HENVENDELSER MODTAGET I HØRINGSPERIODEN

FORSLAG TIL TILLÆG 12 TIL LOKALPLAN 310 TEGLVÆRKSHAVNEN

Offentlig høringsperiode fra den 24. marts til den 19. maj 2025.

Københavns Flydedok og Skibsværft, økonomibygning, Scandiagade 15. Tegning af arkitekt O. Gundelach-Petersen 1918. Københavns Kommune Byggesagsarkiv.

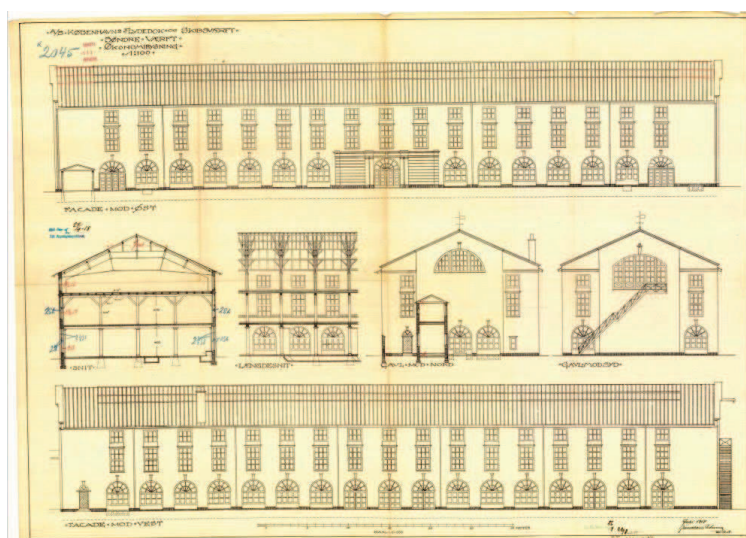
Bygningerne på planområdet er vurderet som bevaringsværdige, og det er yderst positivt, at bygherren vælger at bevare disse. Museet foreslår, at udskiftningen af vinduer samt en eventuel reetablering af overetagen på Scandiagade 15 sker med inspiration fra den oprindelige 3-etagers bygning af O. Gundelach-Petersen, jf. nedenstående tegning.

Kort I

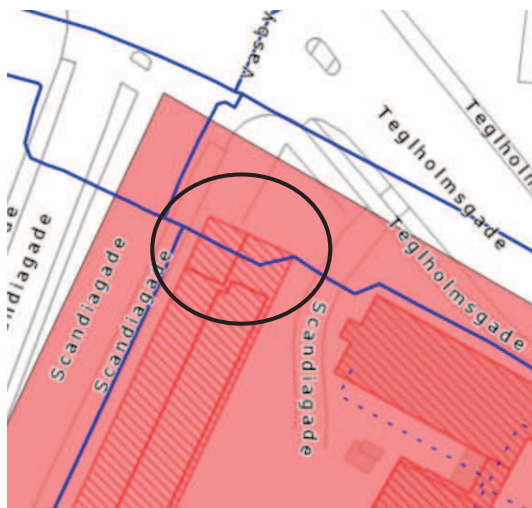
HOFOR skal hermed gøre opmærksom på, at der inden for byggefeltet er placeret en forsyningsledning ejet af HOFOR, jf. kort I. Der er tale om en nyere duktil vandledning etableret i 2018 som erstatning for en ældre støbejernsledning fra 1911. Ifølge byggelederen blev ledningen placeret det pågældende sted, da eksisterende lednings- og kabelinfrastruktur i vej og fortov allerede optog den tilgængelige plads. Dette forhold vurderes fortsat at kunne vanskeliggøre en eventuel omlægning af vandledningen.

Endvidere gør HOFOR opmærksom på, at der langs Scandiagade forefindes adskillige forsyningsledninger, ligeledes ejet af HOFOR, jf. kort II. Disse ledninger er i risiko for at blive beskadiget i forbindelse med udgravningsarbejder relateret til det planlagte byggeri, som illustreret i lokalplanforslagets tegning 5b. Blandt disse installationer findes også en støbejernsledning, som er særlig sårbar over for tæring og brud ved jordarbejder. Det er derfor afgørende, at der i den videre planlægning og projektering tages nødvendige forholdsregler for at beskytte HOFORs ledningsanlæg og sikre fortsat drift og adgang.
